ZJ17 卷接机组 CAN 总线通讯中断解决办法

CAN 总线连接示意图

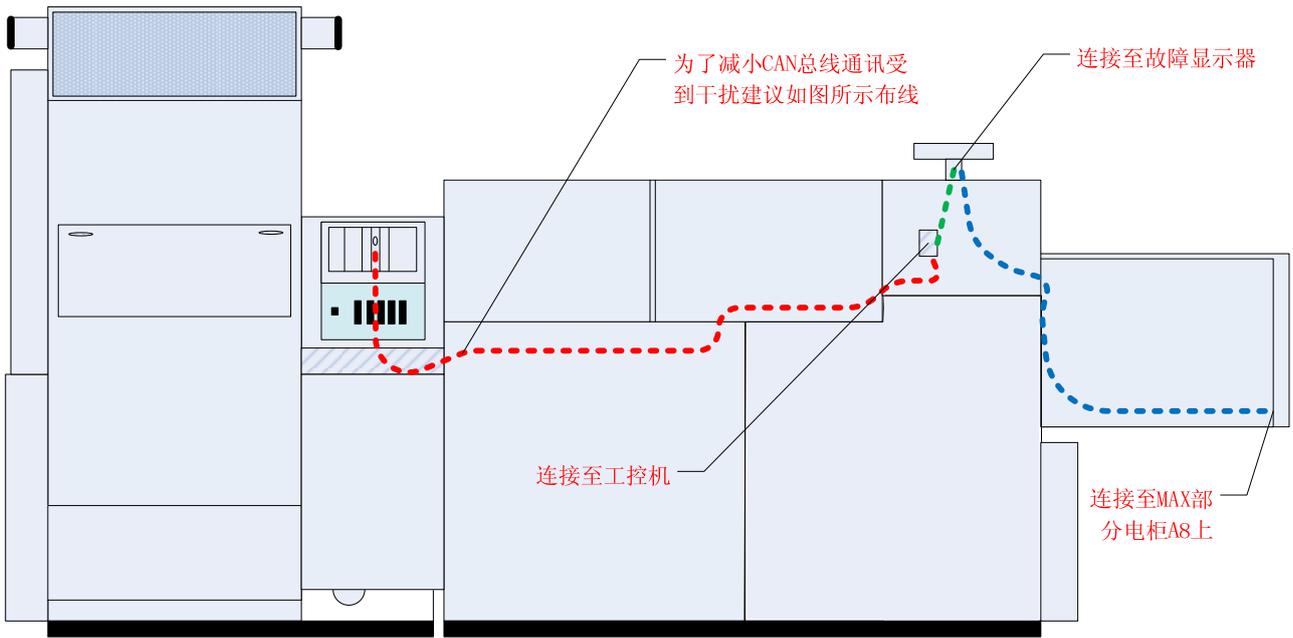
- 1、整个 CAN 总线通讯电缆屏蔽层必须连通(故障显示器位置和工控机位置)，
建议将原来的 2×0.34 的普通屏蔽电缆更换为 $2 \times 0.5 + 1 \times 0.5$ 的双绞屏蔽电缆；
- 2、CAN 总线通讯电缆在工控机位置，必须将两根电缆屏蔽层焊接在 DB9 针插头的 3 脚或 6 脚（3 脚和 6 脚为 CAN 通讯卡的参考地）。在故障显示器位置，将两个电缆的屏蔽层拨开焊接在一起；
- 3、在 A8(烟支检测系统) 插座上将 CAN_L 与 JP 采用导线短接；

CIS内部电阻R74需短接位置示意图

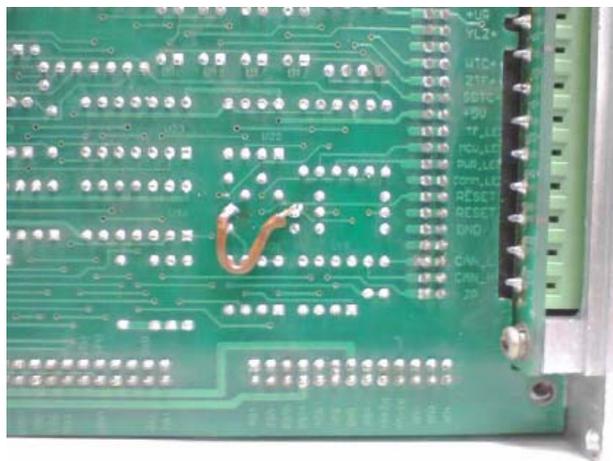
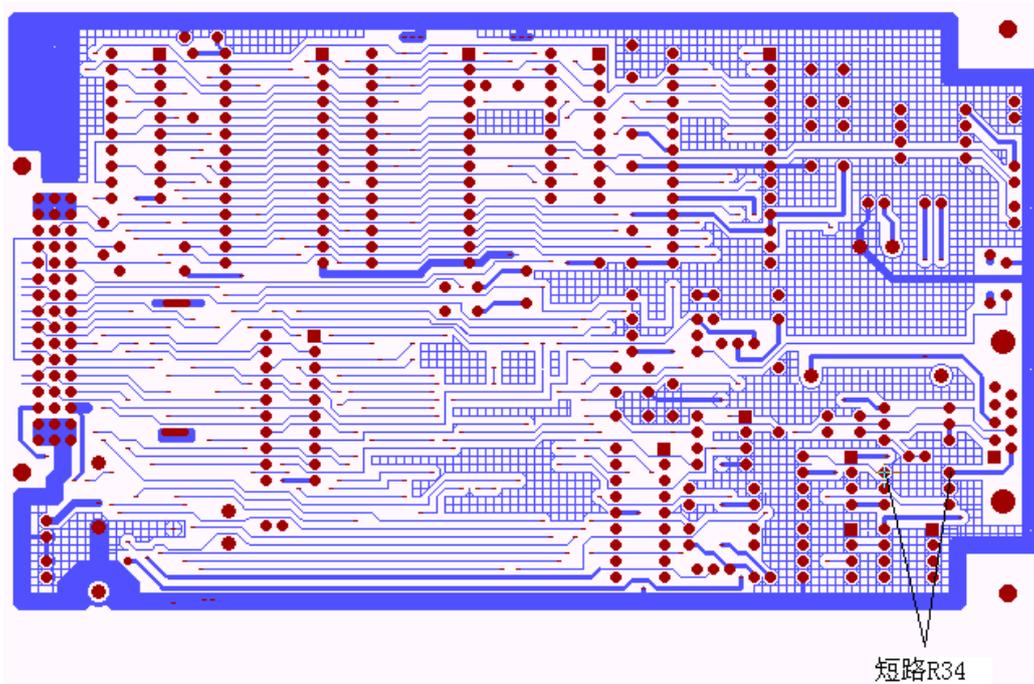
- 1、08年以前出厂的ZJ17卷接机组，SRM更换新版MCU卡必须将A8(CIS烟支检测系统)内部电路板上的R74短接，如下图所示：

MCU 卡电路板上电阻 R34 需短接位置示意图

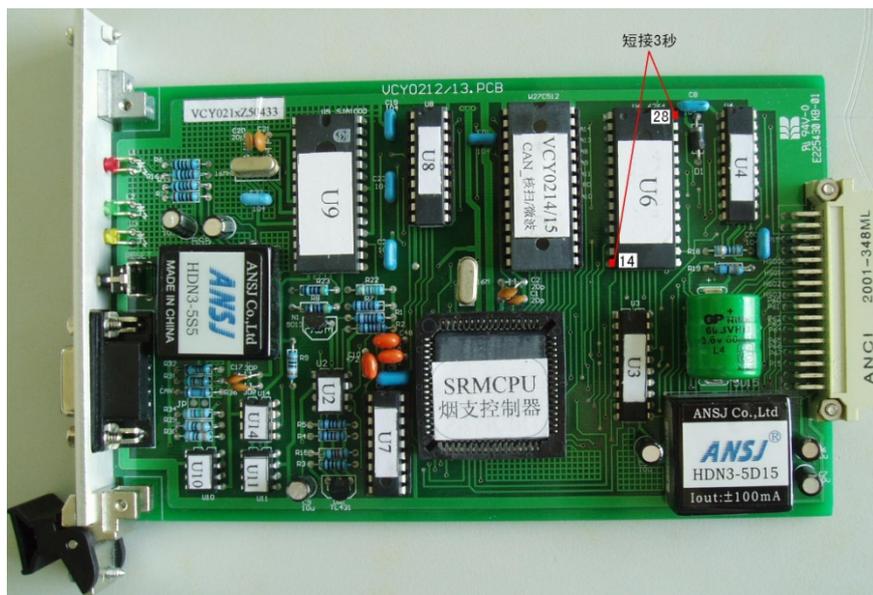
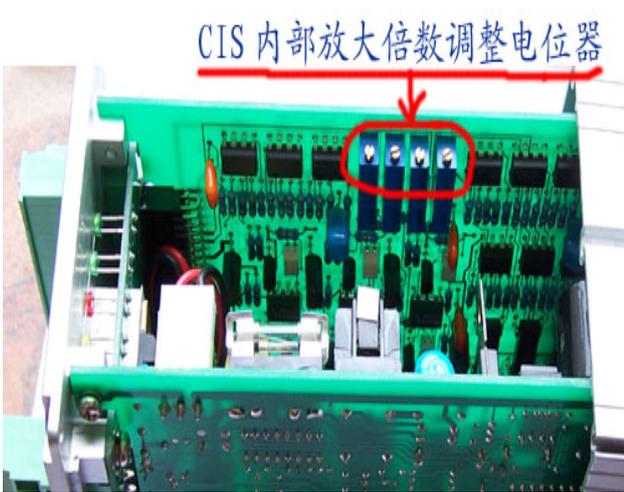
2、08 年以前出厂的 ZJ17 卷接机组更换新版 A8 (CIS 烟支检测系统内部放大倍数在外部调整的)，必须将 SRM 的 MUC 卡 VCY0212 上的 R34 短接，如下图所示：
